VOLVO

Service Bulletin

HOOFDGROEP	GROEP	NO.
8	84	407

Afschermkapjes achterste kriksteunen

84 112

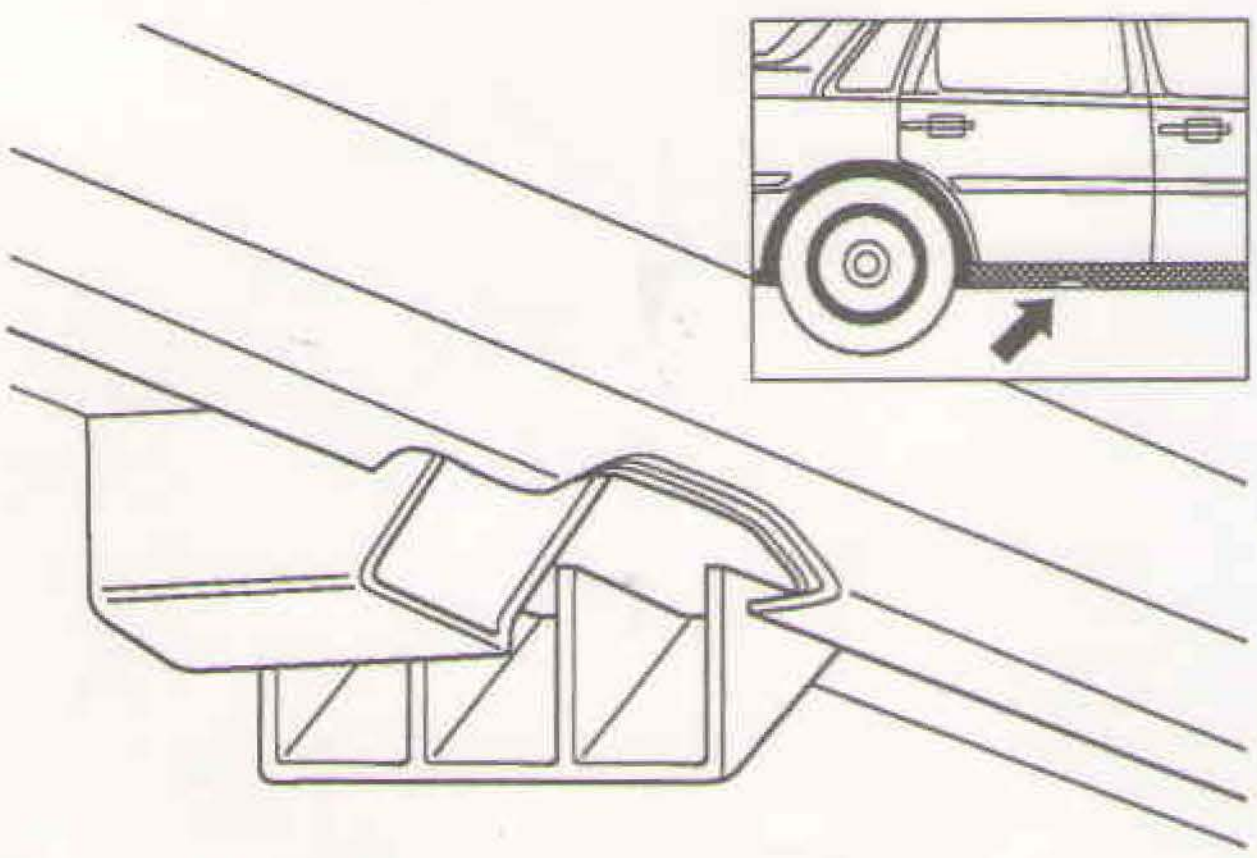
Om beschadiging door steenslag e.d. te verminderen zijn vanaf modeljaar '92 de achterste kriksteunen voorzien van kunststof afschermkapjes.

Let op!
Voorkom beschadiging van deze afschermkapjes bij het plaatsen van hefgereedschap onder de achterste kriksteunen.

Afschermkapjes vervangen
Het kapje is bevestigd met 2 plaatschroeven.
Aanhaalmoment 1,5 Nm.
Vervang tevens de kunststof kooimoeren.
